RAPPORT D'ENQUETE PUBLIQUE RELATIF AU PROJET DE LIGNE ROUGE 15 OUEST DU RESEAU DE TRANSPORT PUBLIC DU GRAND PARIS EXPRESS

Enquête publique du lundi 21 septembre 2015 au jeudi 29 octobre 2015 inclus

RAPPORT : 2^{ème} PARTIE – TOME 1/2

- EVALUATION DU PROJET SOUMIS A ENQUETE PUBLIQUE – THEMES 1 A 8

Page 41 : PROFONDEUR DU TUNNEL

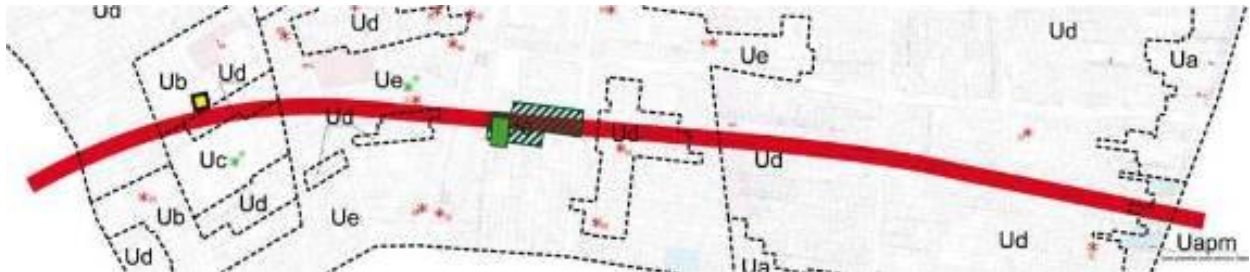
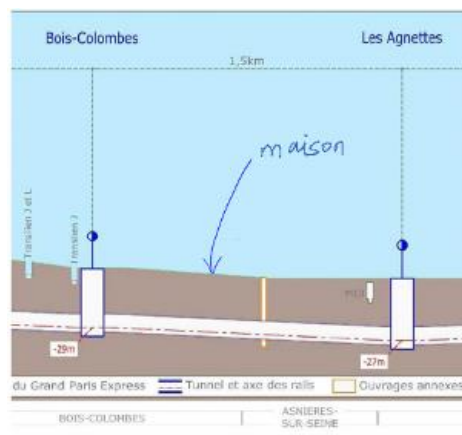
II - Deuxième proposition : descendre 10 m supplémentaires

La publication de l'enquête publique révèle un tracé plus précis, qui est décelable au niveau parcellaire.

Il est alors clair que, à Bois Colombes, le tracé traverse les parcelles d'habitation plutôt que de suivre des voies publiques en surface

Nous nous sommes donc tournés vers l'étude d'impact. A sa lecture, pièce G2, le métro passerait à -28 mètres de profondeur depuis la surface, ce qui selon la même étude classerait le passage du tronçon entre la gare des Agnettes et la gare de Bois-Colombes, sur la zone de Bois Colombes, dans une zone non impactée : voir p 338 de la même étude.

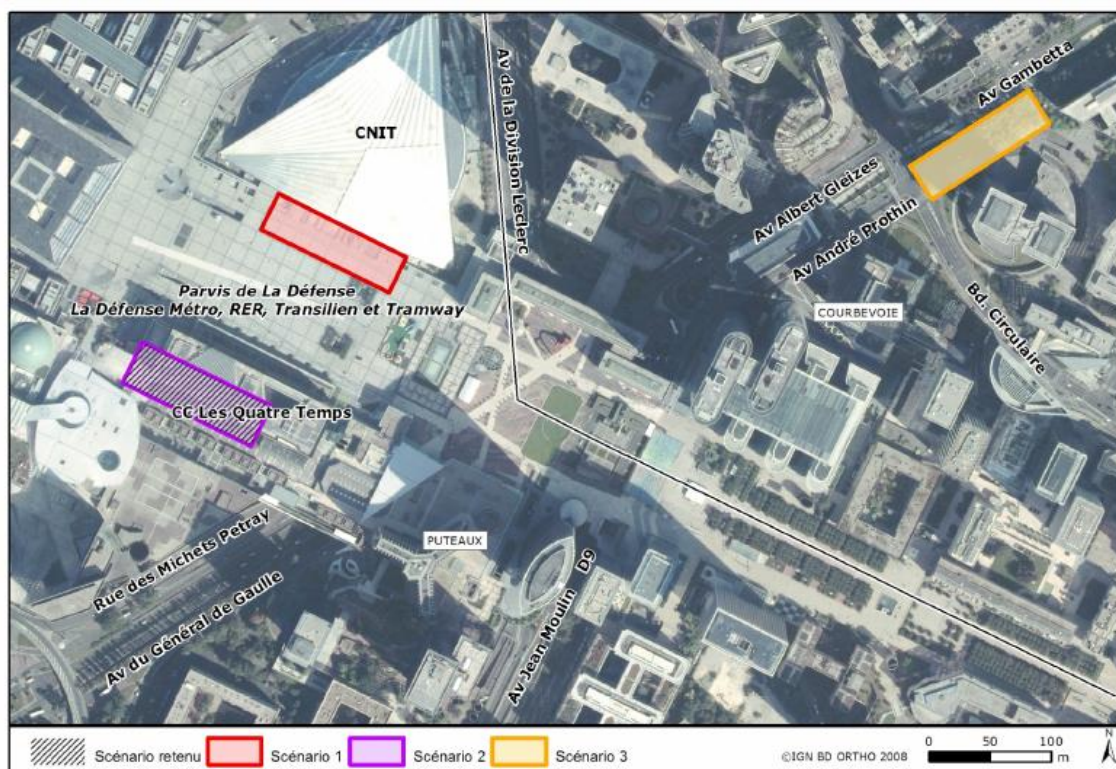
○ **Les voies de livraison du CNIT (et donc son fonctionnement) qui apparaissent un obstacle très fort ne sont pas mentionnées sur les plans ce qui aurait facilité la compréhension du choix.**

Les voies de livraison du CNIT sont situées en sous-sol entre le CNIT et Cœur Transport.

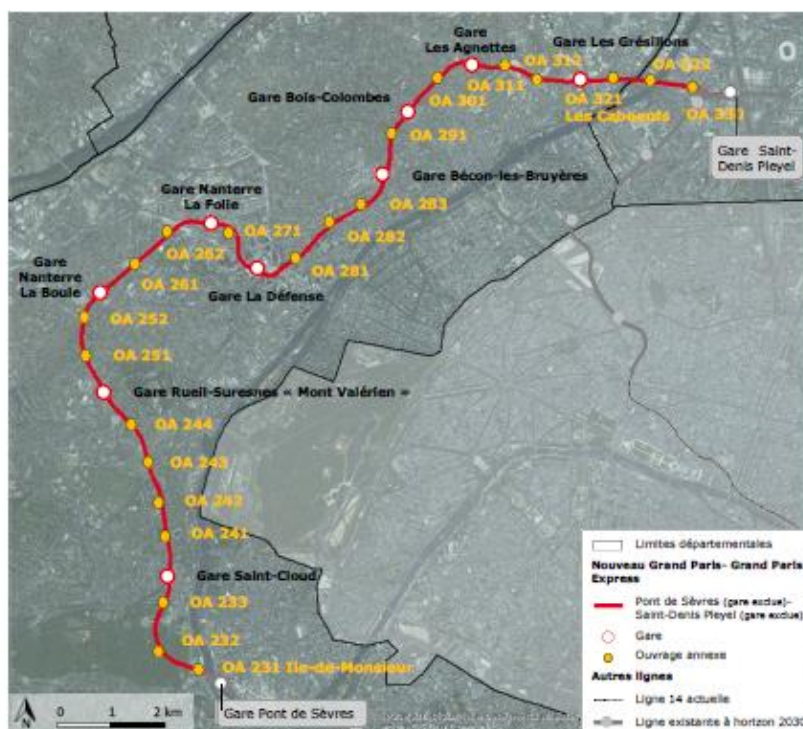
Pétition jointe à l'observation n°13 du registre de la commune de Bois-Colombes - Collectif ligne 15 Ouest : « §3.18.4.3 de la pièce G2 » Impacts sonores et mesures liés au fonctionnement des ouvrages de ventilation

Dans les calculs de rayonnement affichés, la source est considérée comme d'intensité de 60 DbA à 1m. Comment cette hypothèse est-elle justifiée et comment s'applique-t-elle aux caractéristiques (géométrie, puissance des soufflantes, surface au sol, type d'équipement de ventilation, ...) de l'ouvrage annexe n°301 ?

Ces calculs ont-ils été corrélés / recalés par des mesures sur des OA existants de caractéristiques proches de l'OA n°301 ?

Comment se caractérise le spectre de bruit rayonné dans la gamme de fréquence audible (spectre de raies ? fondamentale et sub/sur harmoniques des fréquences de ventilations ?, bruit faiblement coloré ?).

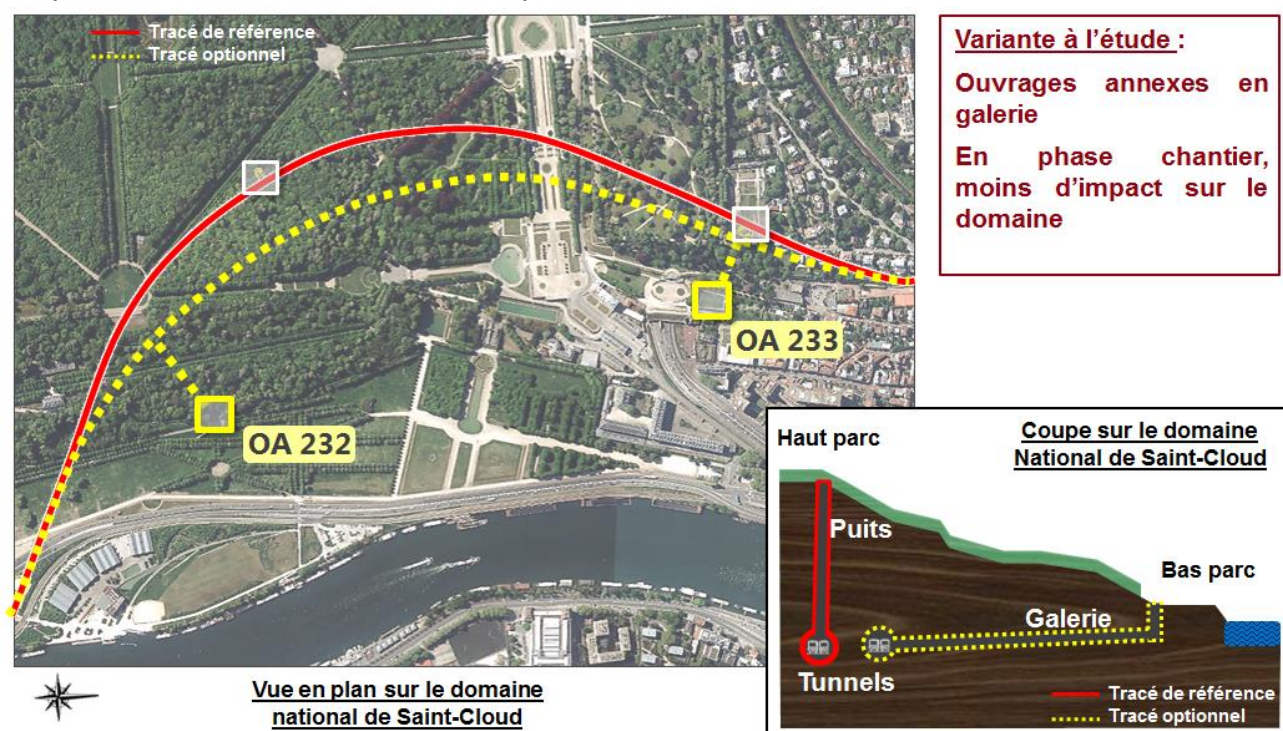
Q4 – Quels sont les OA pour lesquels la SGP sait déjà qu'elle va devoir relever les grilles et trappes d'accès pour échapper au risque d'inondation ?

Sur le schéma ci-dessous, est représentée en jaune pointillé la variante proposée qui permettrait une gestion des chantiers moins impactante pour l'environnement.

Dans ce cas de figure, les accès de chantier de l'OA 232 pourraient se faire depuis le bas-parc avec une entrée/sortie grille de Sèvres ou grille du Mail.

C'est d'ailleurs à cet effet que le plan général des travaux (pièce E du dossier d'enquête) comprend un élargissement de la zone d'intervention potentielle du projet

entre l'Île de Monsieur et la gare de Saint-Cloud, de manière à préserver les possibilités d'optimisation ultérieure de l'insertion du tracé et des ouvrages annexes.

Schéma fonctionnel de la voie de liaison L15-L16/17

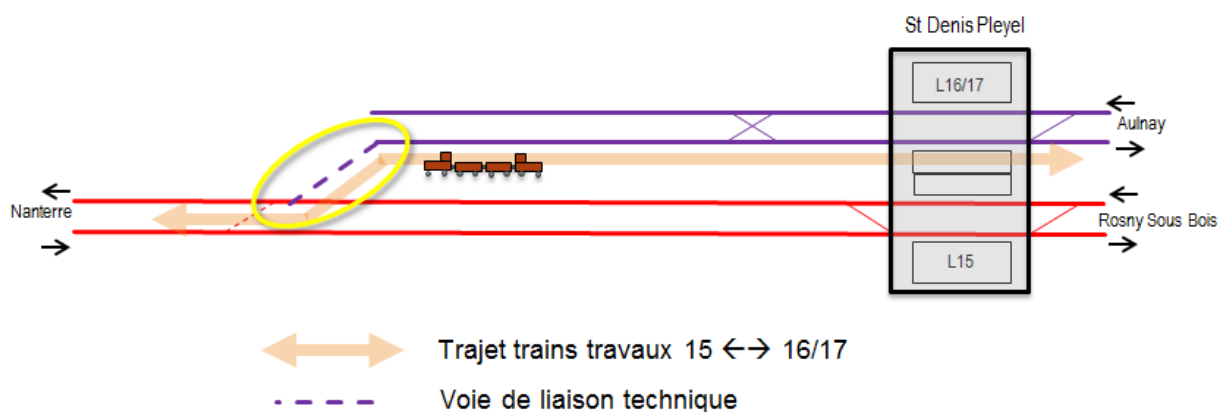
Q1 – Transmettre à la commission d'enquête les schémas de principe en 3D :

- du changement de train prévu à la gare Saint-Denis Pleyel
- de la liaison technique envisagée entre les lignes (aiguillages ou saut-de-mouton ?).

Les études de la voie de raccordement entre les lignes 15 et 16/17 sont encore en cours.

Le principe fonctionnel retenu à ce stade dans les études est celui d'un aiguillage permettant à des trains de travaux de passer à niveau de la voie Sud des lignes 16/17 à la voie Nord de la ligne 15 (voir schéma fonctionnel ci-dessous).
